Deputation für Umwelt, Bau,  
Verkehr, Stadtentwicklung  
und Energie (S)  
Vorlage Nr. 18/361 (S)

Deputationsvorlage  
für die Sitzung der Deputation für Umwelt, Bau, Verkehr,  
Stadtentwicklung und Energie (S)  
am 09.10.2014

Verkehrslenkende Maßnahmen „Am Stern“

## **Abbildung 6:** Empfehlung zur Umgestaltung des Kreisverkehrs Am Stern

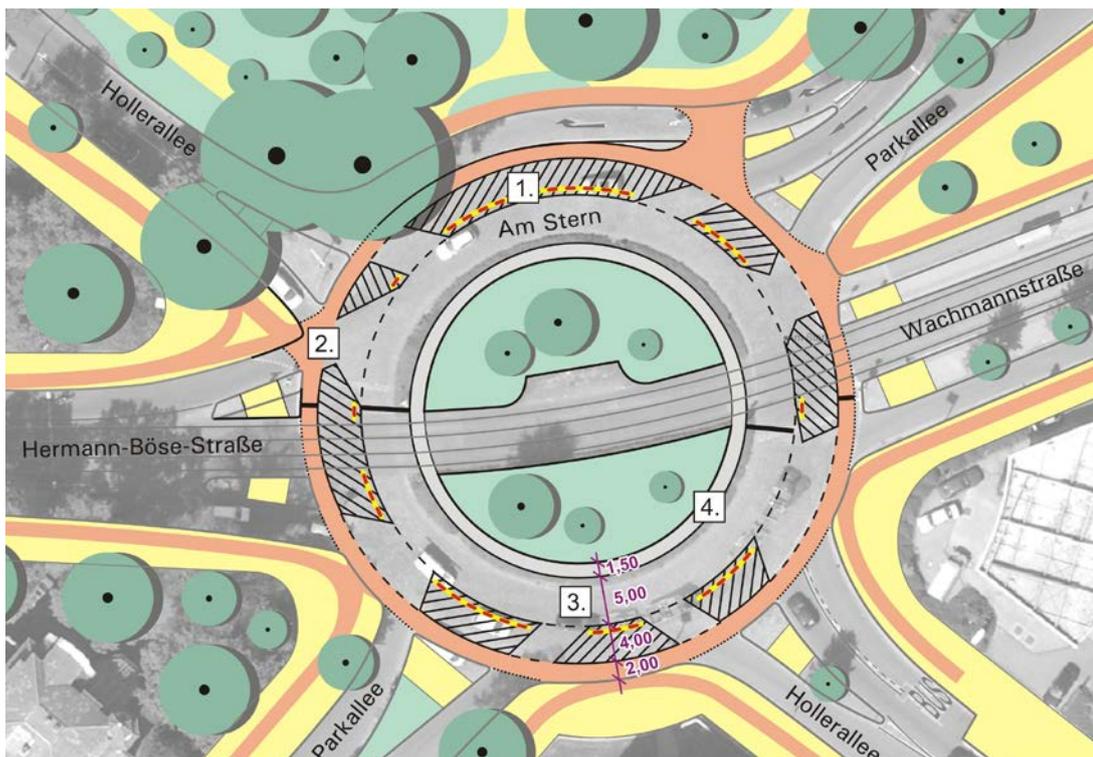
Es wird empfohlen, folgende Maßnahmen zur Verbesserung der Verkehrssicherheit Am Stern planerisch weiterzuerfolgen (**Abbildung 6**):

1. Verbreiterung der Sperrfläche.
2. Roteinfärbung der Radverkehrsanlage.
3. Reduzierung der Kreisfahrbahn auf 5,00 m Breite (einstreifige Verkehrsführung).
4. Bauliche Reduzierung der Kreisinsel und Herstellung eines 1,50 m breiten Innenrings.

- Die bauliche Ausgestaltung des Innenrings.
- Die rechteckige Anordnung der Zu- und Ausfahrten des Kreisverkehrs.
- Die Sicherung der Sperrflächen gegen Überfahren.
- Ein Verzicht auf die Fahrbeziehung Hermann-Böse-Straße – Parkallee.

### Gutachternvorschlag für eine verkehrssichere Gestaltung des Kreisverkehrs

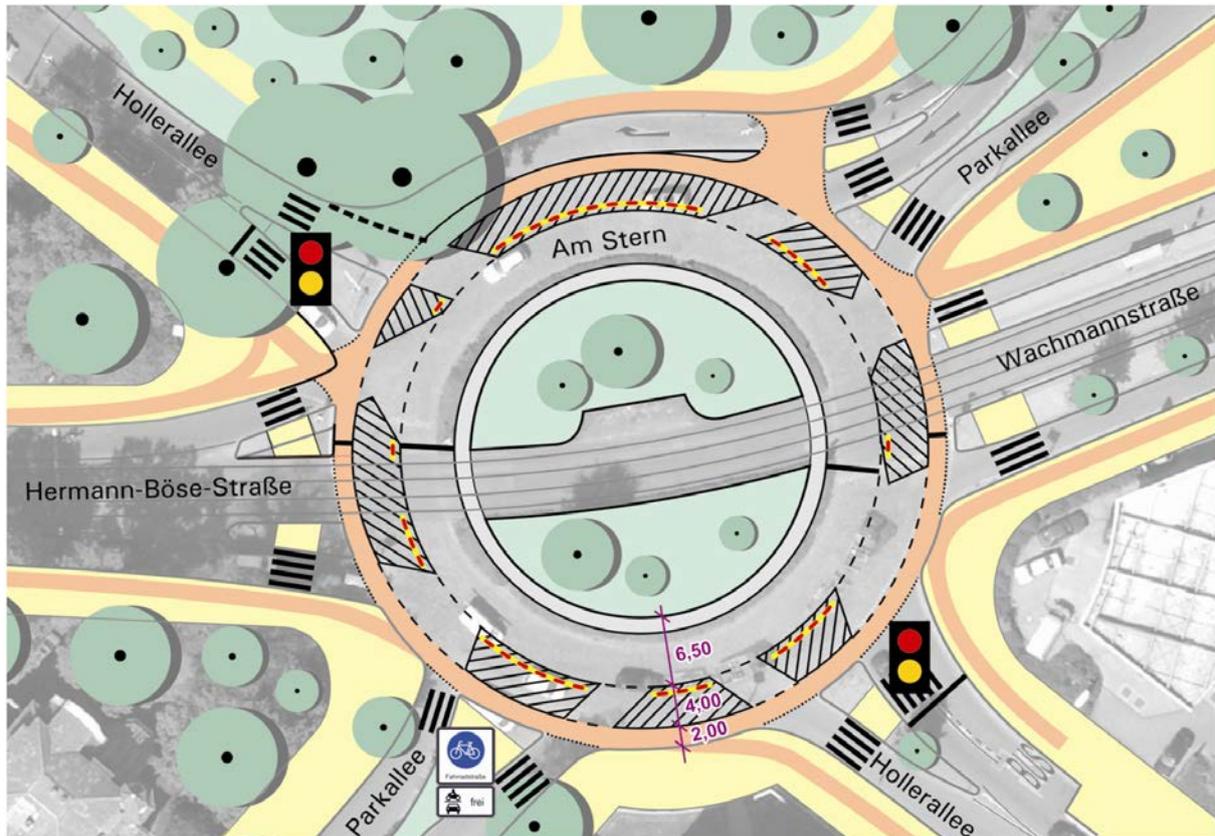
Daher besteht Konsens, dass die von den Gutachtern vorgeschlagene Umgestaltung unter folgenden Prämissen die Zustimmung des Verkehrsausschusses finden kann:

- Die Breite des Radfahrstreifens wird bei zwei Metern belassen, der Radfahrstreifen wird aber sichtbar und verkehrssicher zum Sicherheitsstreifen abgegrenzt, um zu vermeiden, dass Radfahrer/innen in den Sicherheitsstreifen ausweichen;

- der Radfahrstreifen wird sichtbar in rot markiert;
- der Sicherheitsstreifen wird auf vier Meter verbreitert und die Fahrbahn für den MIV durch geeignete Maßnahmen zum Sicherheitsstreifen abgegrenzt; die Ausfahrtsituation aus dem Kreisverkehr wird für den MIV rechtwinkliger gestaltet, so dass sich der tote Winkel gegenüber dem Radverkehr deutlich reduziert;

- die Einfahrtsituation in den Kreisverkehr wird für den Radverkehr ebenfalls rechtwinkliger gestaltet, so dass sich dessen Geschwindigkeit verringert – dies gilt insbesondere für die Einfahrtsituation aus der südlichen Parkallee; an den Zu- und Ausfahrten werden für den Fußverkehr Fußgängerüberwege angelegt, um die Sicherheit des Fußverkehrs zu erhöhen;

- die vorgeschlagenen Signalanlagen in der Hollerallee werden beidseits nicht installiert;
- die im Augenblick gegebene Vorfahrt für den MIV im Bypass aus der nördlichen Parkallee kommend wird zu Gunsten der Vorfahrt für den MIV, der aus dem Kreisverkehr in die westliche Hollerallee ausfährt, geändert; die vorgeschlagenen Maßnahmen werden umgehend umgesetzt;

1. Die grundsätzlichen Gedanken zur Optimierung der bestehenden Verkehrsführung werden unterstützt.
2. Auf die Einrichtung von Fußgängerüberwegen mit entsprechenden Markierungen (Zeichen 293, „Zebrastrifen“) sollte jedoch aus folgenden Gründen verzichtet werden:
  - Die Anzahl der Verkehrsunfälle mit Fußgängerbeteiligung war - auch bei mehrjähriger Betrachtung - unauffällig. Die bisherige Wegeführung bedurfte deshalb keiner gesonderten Analyse durch die Verkehrsunfallkommission.  
Eine Veränderung würde keinen positiven Effekt nach sich ziehen; es besteht vielmehr die Sorge, dass die Zebrastrifen zu einer gesteigerten Arglosigkeit bzw. Unaufmerksamkeit der Fußgänger führen.

3. Eine Änderung der bisherigen Vorfahrtregelung am sogenannten „Bypass“ von der Parkallee in die Hollerallee (Richtung Findorff) wird als nicht notwendig erachtet. Auch Dieser Bereich ist ausweislich der Unfallstatistik unauffällig und bedarf keiner veränderten Verkehrsregelung.

Weil die dominierende Unfallkonstellation "ausfahrender MIV vs. im Kreis verbleibende Radfahrer" heißt, scheint es uns schlüssig, hier Abhilfe durch Vergrößerung der Distanz zwischen RV-Anlage und Kreisfahrbahn zu schaffen.

Die Durchsignalisierung der Straßenbahn wird beibehalten. Im Rahmen der Planung sind zu überprüfen:

Bild 8: Empfohlene Lösung zur verkehrssicheren Gestaltung Am Stern

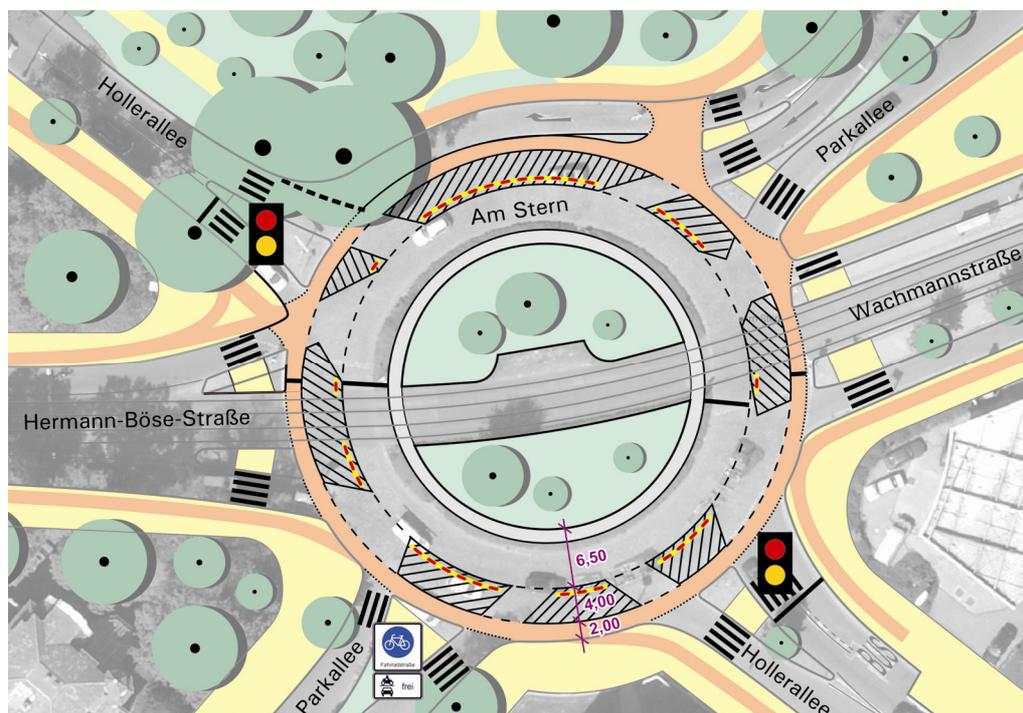
Folgende Empfehlungen werden ausgehend von der vorgestellten Optimierung der bestehenden Lösung gegeben (Bild 8):

- Der Radverkehr wird künftig auf einem von der Kreisfahrbahn mindestens 2 m, besser 4 m abgerückten, 2 m breiten „Radweg“ geführt, der in gleicher Höhe wie die Kreisfahrbahn liegt. Diese Radverkehrsanlage wird rot eingefärbt und an den Furten beidseitig mit Leitlinien markiert.
